**Conseil économique et social**

**Forum mondial de l'harmonisation
des Règlements concernant les véhicules**

Accord de 1958 – Règlements**Questions diverses – Autres questions****Proposition de complément à la série 01 d'amendements au
Règlement n° 123 (Systèmes actifs d'éclairage avant (AFS))****Communication de l'expert de la France***

Figure 1. Répartition de la lumière

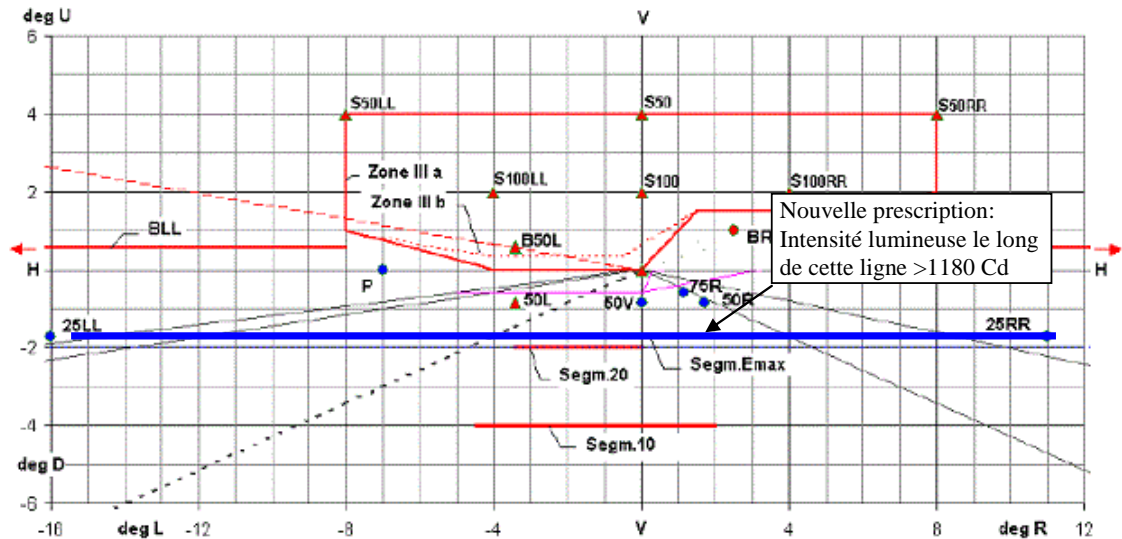
5. Lors de l'examen du document informel GRE-71-10, certains experts avaient indiqué que la réduction du flux des sources lumineuses à DEL pouvait influencer sur la répartition de la lumière du faisceau. Cette préoccupation pouvait être aussi pertinente pour d'autres types de sources lumineuses. La proposition a donc été modifiée pour qu'il soit vérifié que l'éclairage le long de la ligne 25LL -25RR dépasse une limite inférieure.

«6.2.9 Lorsque le système est à l'état neutre, l'intensité lumineuse le long de la ligne horizontale située entre les points 25LL et 25RR ne doit pas être inférieure à 1 180 Cd;

Figure 2. Flux lumineux dans le champ: 265 Lm.

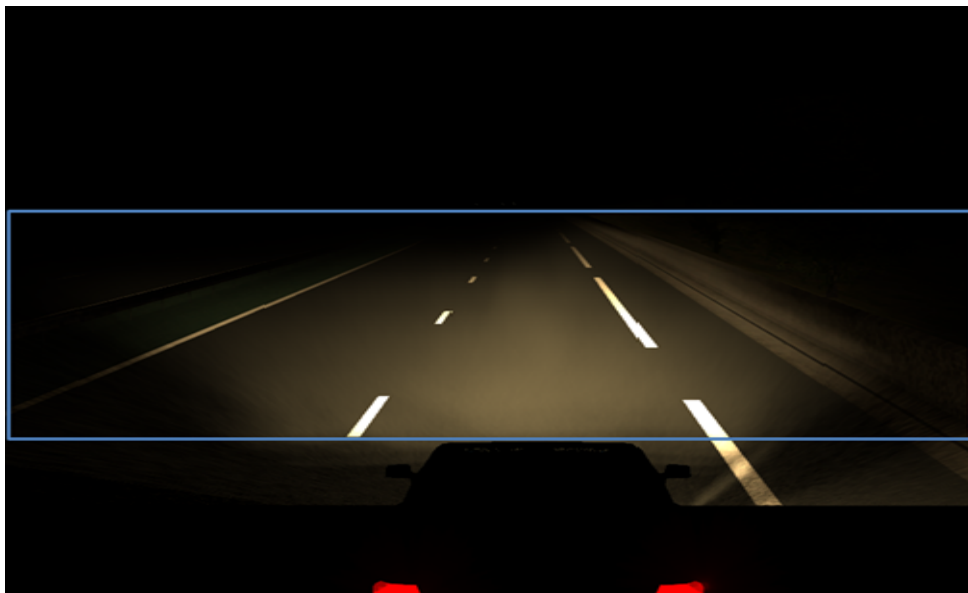
6. En outre, pour que l'éclairage assure de bonnes conditions de sécurité, il est proposé d'ajouter une nouvelle prescription concernant le flux lumineux du projecteur vers l'avant afin que les résultats optiques soient au moins au niveau assuré par un faisceau de croisement standard H4 (voir la photographie ci-dessous).

Le flux lumineux dans le champ rectangulaire vers l'avant, 30°L - 30°R horizontalement et 10°D - 0° verticalement, ne doit pas être inférieur à 250 Lm.»
